中部電力パワーグリッド

高圧引込線分岐用開閉器の 廃止検討について

2023年8月22日
中部電力パワーグリッド(株) 配電部

2 引込開閉器の廃止による変更点 (VCT工事)

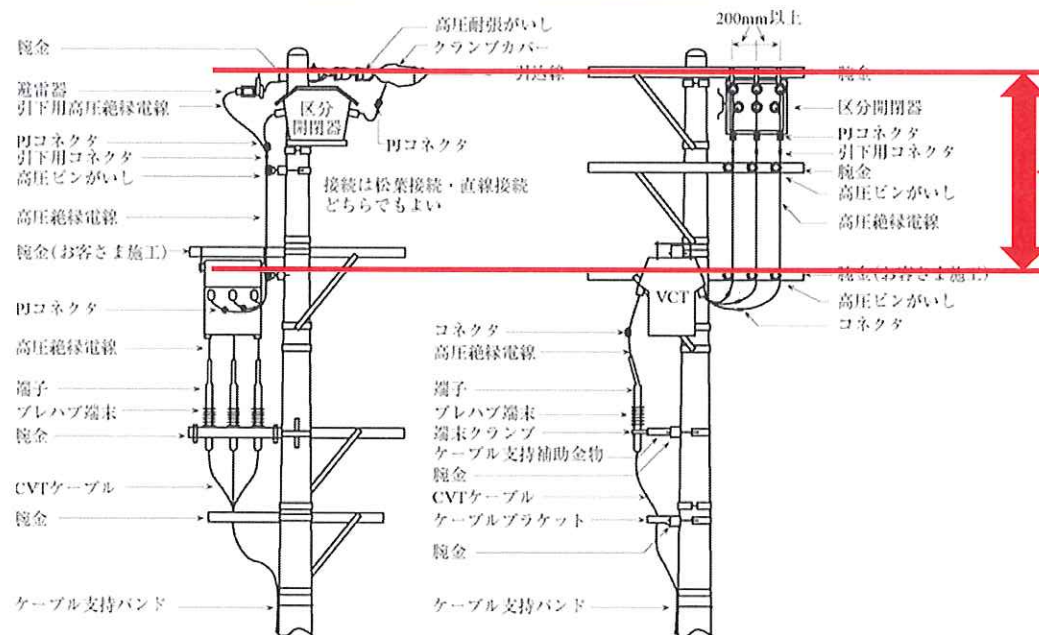
- 引込開閉器による停電操作が不能となるため、**SOG開放**により、**VCT工事** (新增設・検満) を行う必要が生じます。
- なお、VCT工事にあたり、**充電部との安全距離** (頭上50cm、体側80cm) を確保するべく、お客さま第1柱における**装柱条件 (離隔距離等)** を規定し、**高压受電設備規程**へ反映する予定です。

お客さま第1柱の装柱条件※を明確化

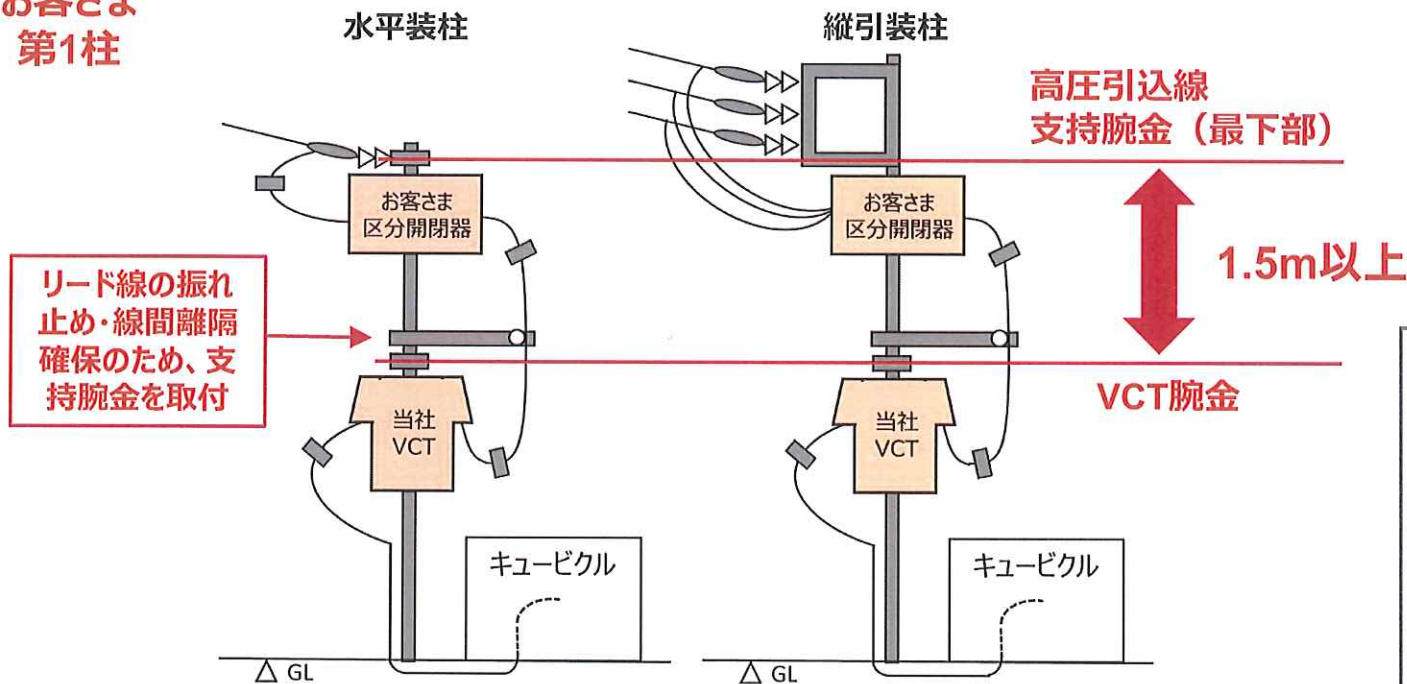
- 十分な**離隔**を確保する

※ 具体的な条件は、今後、作業検証等を実施のうえ定める

- **高压受電設備規程**に反映・明記予定

参考 新設時の作業工程イメージ【第1柱にVCT設置の場合】

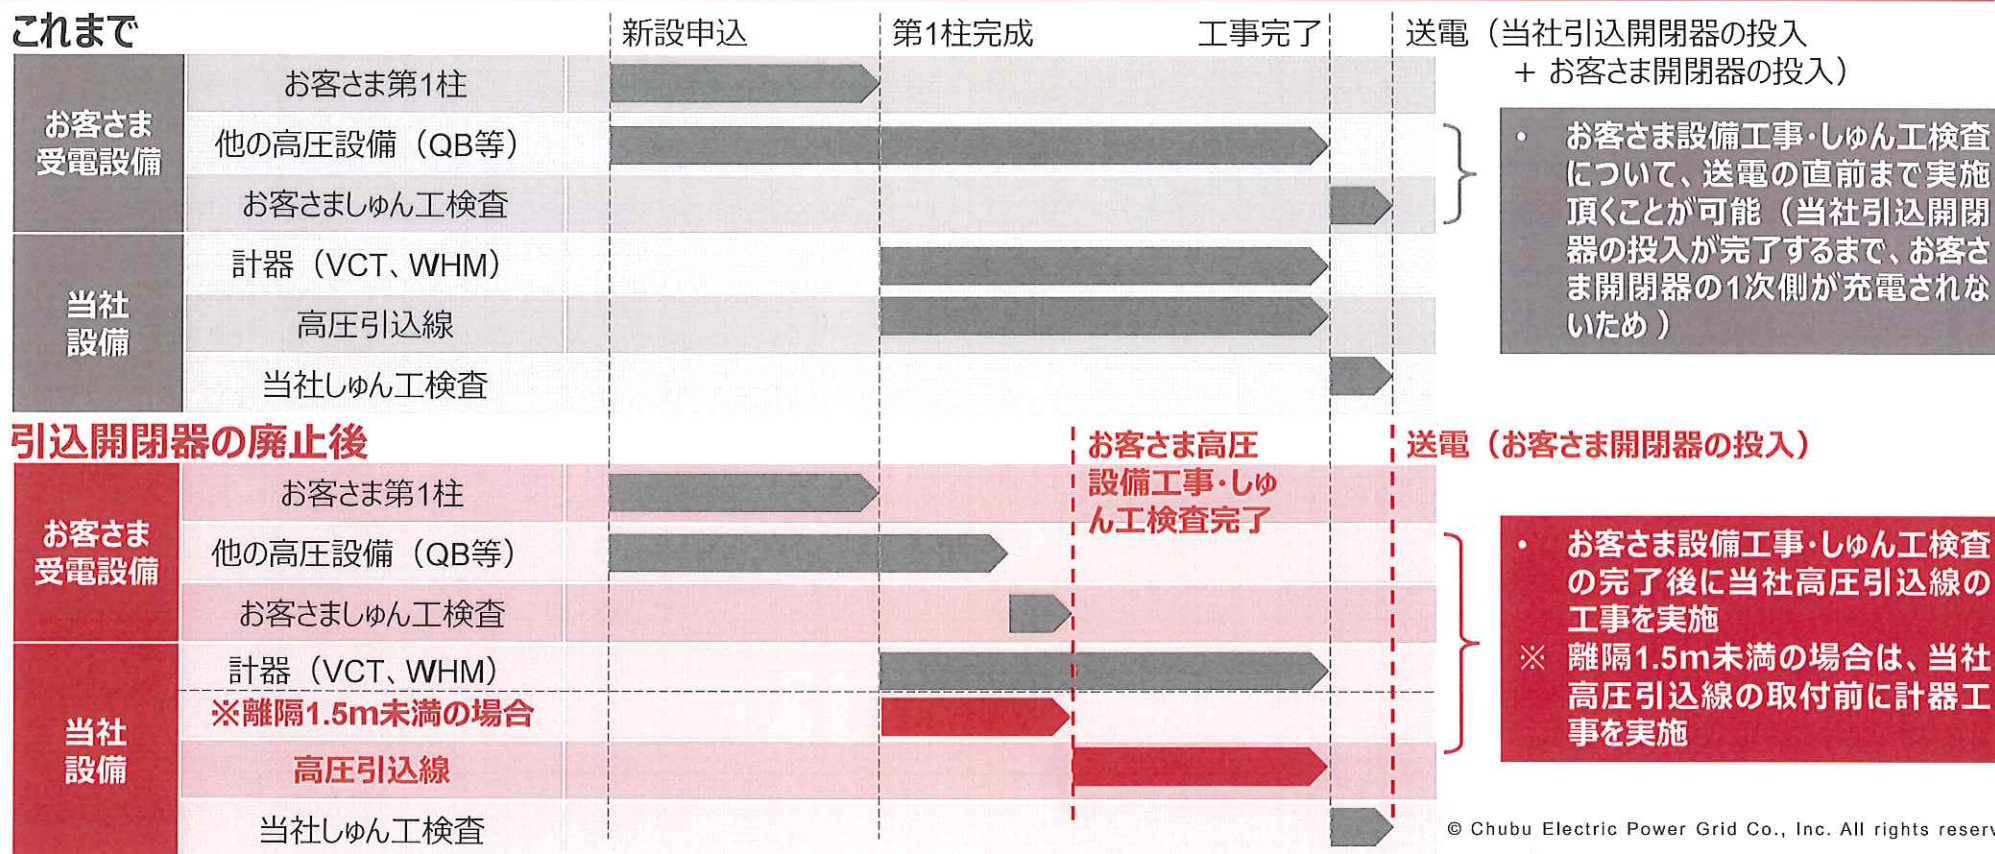
- 引込開閉器の廃止により、当社高圧引込線の施設と同時にお客さま開閉器1次側が充電されますので、お客さま高圧受電設備に係る全ての工事・作業の完了後でなければ、当社高圧引込線を施設することができなくなります。
- このため、お客さましゅん工検査後において、当社高圧引込線の工事期間を確保することが必要となります。
